Številka: 3521-2/2003-48

AMANDMAJI

k 16. točki dnevnega reda 21. SEJE MESTNEGA SVETA MOL:

Predlog Odloka o spremembah in dopolnitvah Odloka o prostorskih ureditvenih pogojih za plansko celoto Š4 Dravljje

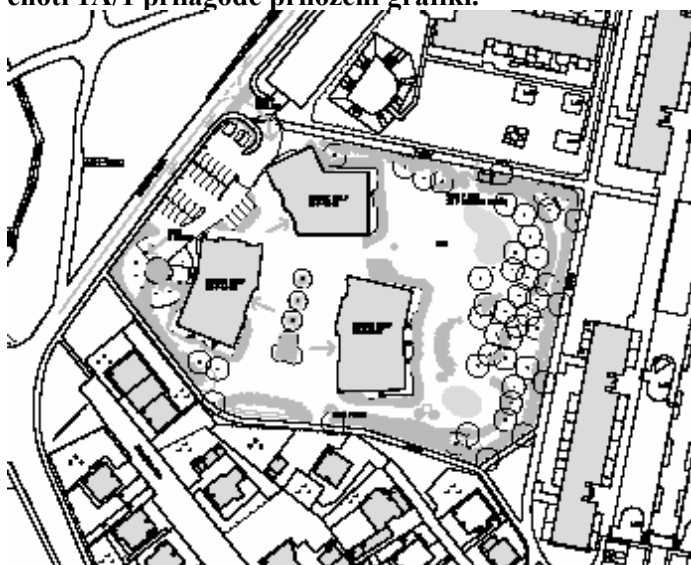
Na regulacijski karti naj se horizontalni gabariti stolpnic in lokacija dovoza v garažni objekt v morfološki enoti 1A/1 prilagode priloženi grafiki.

Odboru za urbanizem MS MOL je bila predložena grafika, ki glede horizontalnih gabaritov ni skladna s grafikami, priloženimi predlogu odloka, uvoz v garažo pa je lociran bolj profesionalno, kot je označen v predlogu odloka. Ker jo ocenjujem za realnejšo, jo je treba upoštevati v izogib težavam v postopku pridobitve gradbenega dovoljenja, kajti tolerance po odloku takšnih odstopanj od gradbenih linij novogradenj ne omogočajo.
